Добавление 49: Правила № 50

Пересмотр 3 – Поправка 1

Дополнение 17 к первоначальному варианту Правил – Дата вступления в силу: 8 октября 2015 года

Единообразные предписания, касающиеся официального утверждения передних габаритных огней, задних габаритных огней, сигналов торможения, указателей поворота и устройств освещения заднего регистрационного знака для транспортных средств категории L

- "1. Подфарники

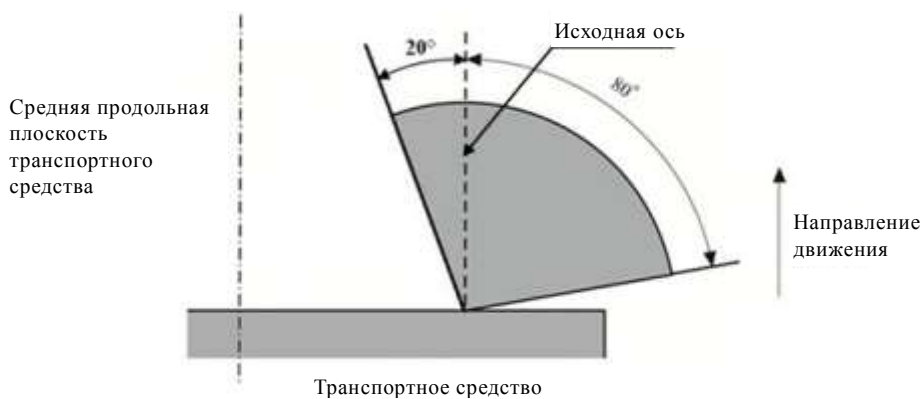
Пункты 1–4 изменить следующим образом:

$$V = +15^{\circ}/-10^{\circ}$$

Однако в том случае, если устройство предназначено для установки в положение, в котором его плоскость Н находится на высоте менее 750 мм над уровнем грунта, угол вниз от горизонтали может быть уменьшен с 10° до 5°.

2. Задние габаритные огни

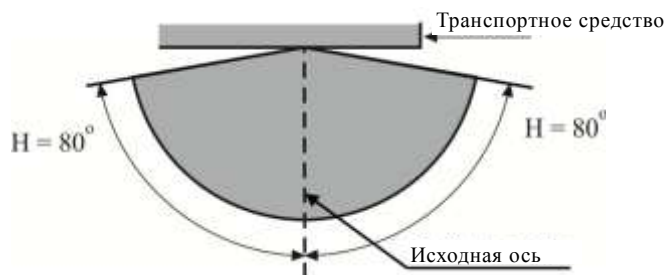
$$V = +15^{\circ}/-10^{\circ}$$

Однако в том случае, если устройство предназначено для установки в положение, в котором его плоскость Н находится на высоте менее 750 мм над уровнем грунта, угол вниз от горизонтали может быть уменьшен с 10° до 5°.

Задние габаритные огни (для спаренных огней)

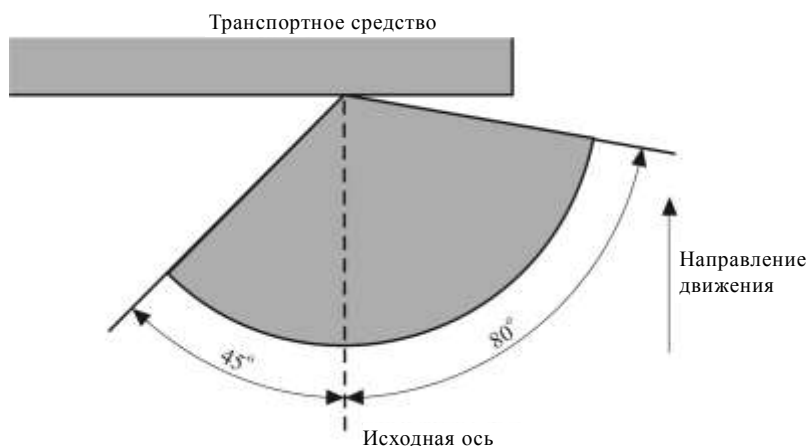
$$V = +15^\circ/-10^\circ$$

Однако в том случае, если устройство предназначено для установки в положение, в котором его плоскость H находится на высоте менее 750 мм над уровнем грунта, угол вниз от горизонтали может быть уменьшен с 10° до 5° .

Однако в том случае, если устройство предназначено для установки в положение, в котором его плоскость H находится на высоте менее 750 мм над уровнем грунта, угол 45° внутрь может быть уменьшен до 20° вниз от плоскости H .

3. Указатели поворота категорий 11, 11a, 11b, 11c и 12

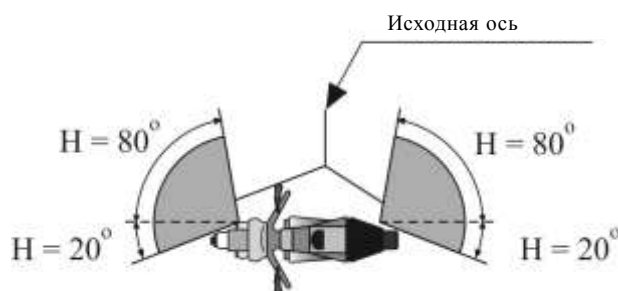
$$V = \pm 15^\circ$$

Однако в том случае, если устройство предназначено для установки в положение, в котором его плоскость H находится на высоте менее 750 мм над уровнем грунта, угол вниз от горизонтали может быть уменьшен с 15° до 5° .

Минимальные горизонтальные углы пространственного распределения света:

категории 11, 11a, 11b и 11c: указатели поворота для передней части транспортного средства;

категория 11:	для использования на расстоянии не менее 75 мм от фары ближнего света;
категория 11a:	для использования на расстоянии не менее 40 мм от фары ближнего света;
категория 11b:	для использования на расстоянии не менее 20 мм от фары ближнего света;
категория 11c:	для использования на расстоянии менее 20 мм от фары ближнего света.

4. Сигналы торможения

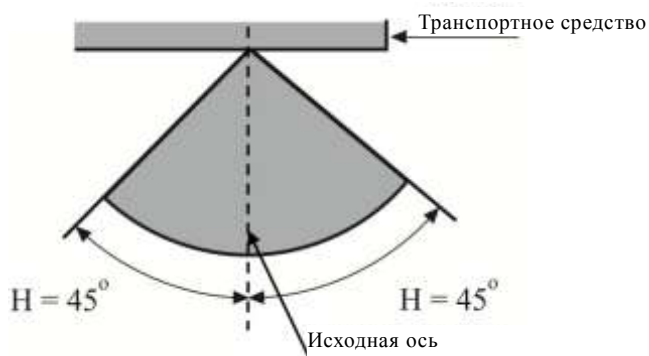
$$V = +15^\circ/-10^\circ$$

Однако в том случае, если устройство предназначено для установки в положение, в котором его плоскость находится на высоте менее 750 мм над уровнем грунта, угол вниз от горизонтали может быть уменьшен с 10° до 5° .

Однако если имеются два огня, то требование в отношении геометрической видимости в направлении внутрь считается выполненным, если эти огни соответствуют фотометрическим параметрам, предусмотренным в отношении поля распределения света для официального утверждения данного устройства".
